Title - Sujet Roof Refection -- CSA	
Solicitation No. - N° de l'invitation 9F030-150952/A	Amendment No. - N° modif. 003
Client Reference No. - N° de référence du client 9F030-15-0952	Date 2016-05-31
GETS Reference No. - N° de référence de SEAG PW-\$MTC-250-13857	
File No. - N° de dossier MTC-6-39024 (250)	CCC No./N° CCC - FMS No./N° VME
Solicitation Closes - L'invitation prend fin at - à 02:00 PM on - le 2016-06-16	
Time Zone Fuseau horaire Heure Avancée de l'Est HAE	
F.O.B. - F.A.B. Plant-Usine: <input type="checkbox"/> Destination: <input checked="" type="checkbox"/> Other-Autre: <input type="checkbox"/>	
Address Enquiries to: - Adresser toutes questions à: Cyr, Nicolas	Buyer Id - Id de l'acheteur mtc250
Telephone No. - N° de téléphone (514) 496-3389 ()	FAX No. - N° de FAX (514) 496-3822
Destination - of Goods, Services, and Construction: Destination - des biens, services et construction:

Addenda A-1

Projet : Remplacement toiture 2016-17
Centre spatial John Chapman

*Roofs reconditionning 2016-17
John Chapman Space Center*

DÉTAIL - RELEVÉ LANTERNEAU - DÉMOLITION DETAIL - FLASHING SKYLIGHT - DEMOLITION

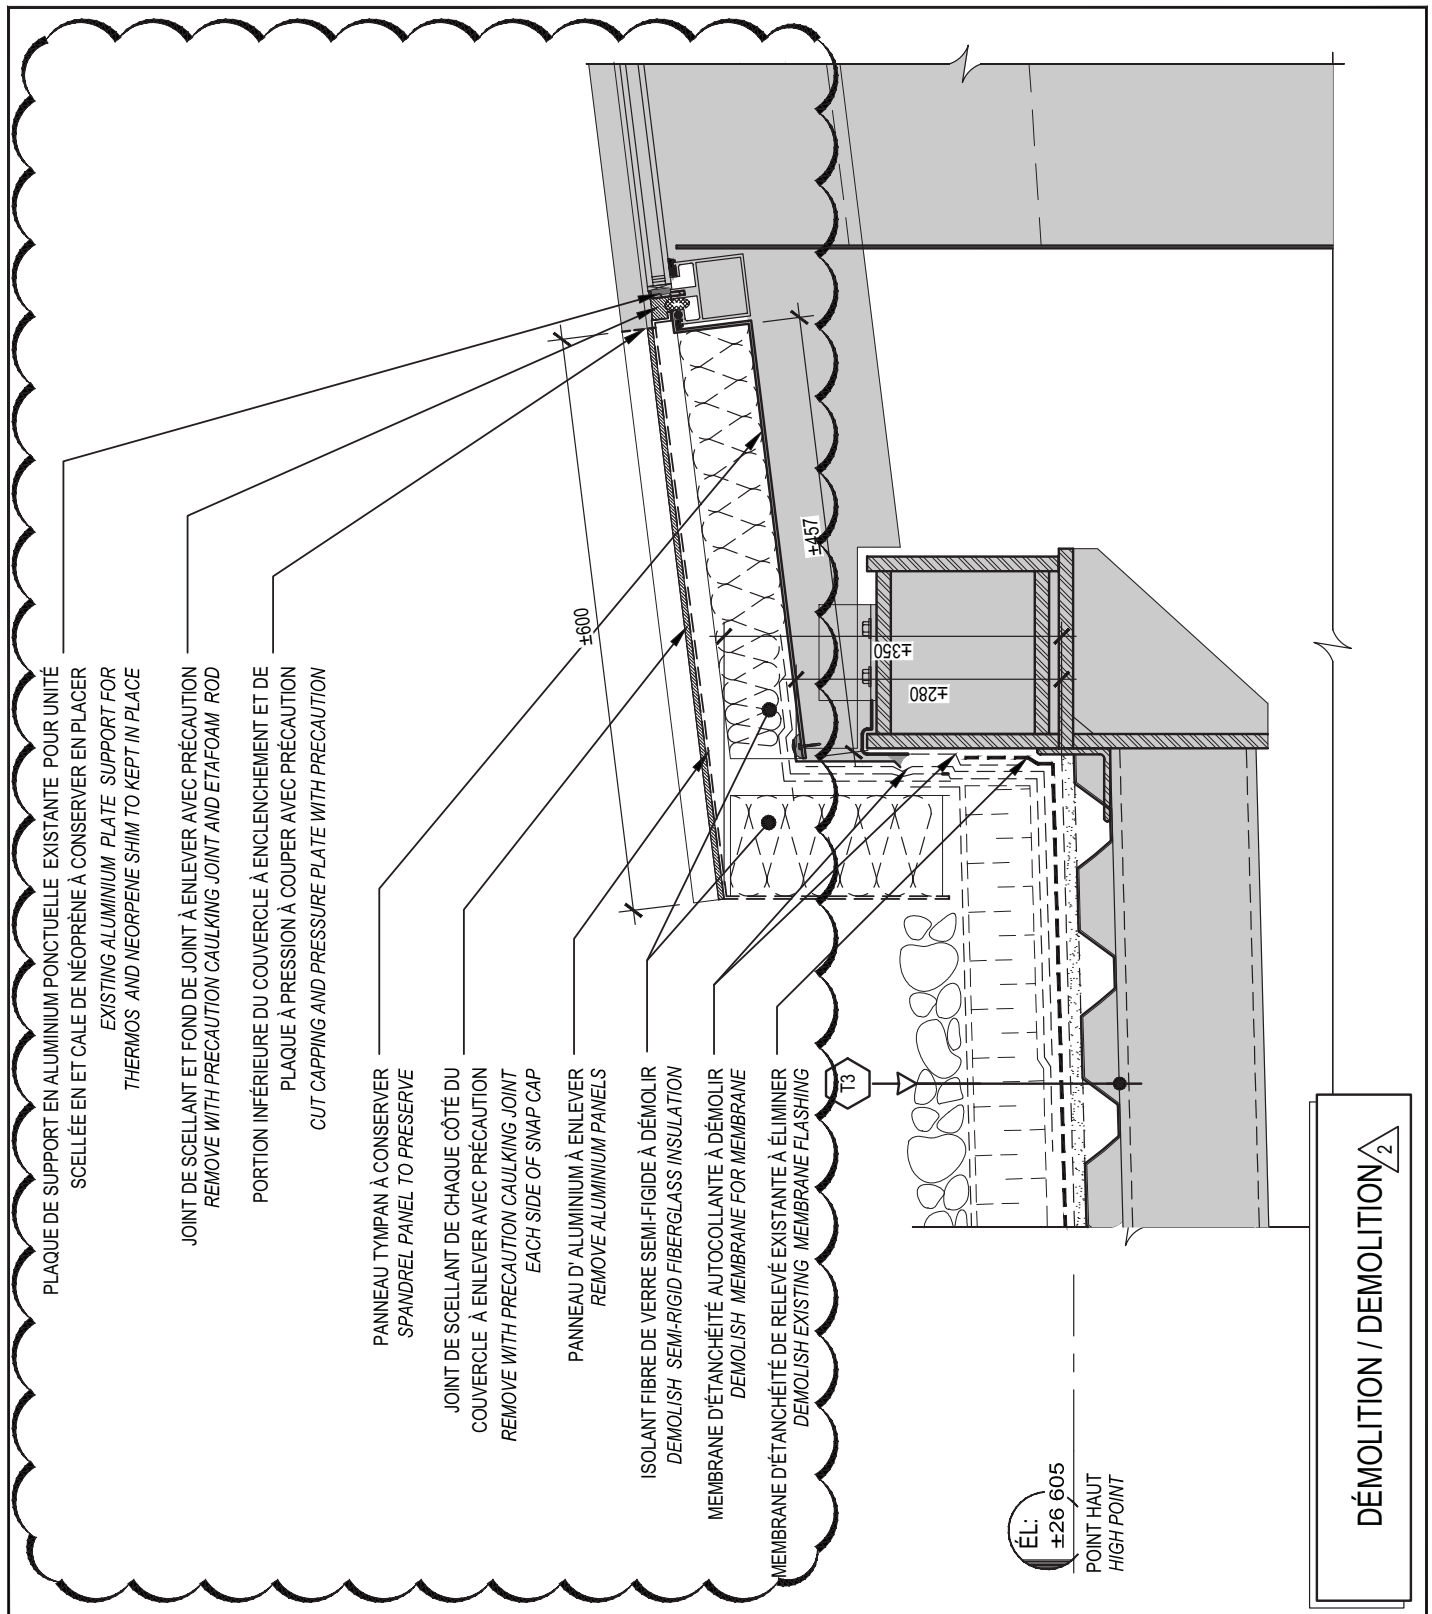
1. FEUILLE A511, Détail du lanterneau

1. Dans l'objectif de ne pas intervenir sur toute la surface vitrée du lanterneau, le détail a été complété pour permettre de modifier le couvercle et la plaque à pression, de façon à permettre d'intervenir uniquement sur la partie basse et la jonction avec le premier verre.

1. Sheet A511, Skylight detail

1. *Because we don't need to work on the skylight system, the following detail is proposed to modify capping and pressure plate, to limit the work only on the base panels and the first glass.*

1. Voir croquis ADD-A1.1 et ADD-A1.2.

1. *See sketches ADD-A1.1 et ADD-A1.2.*
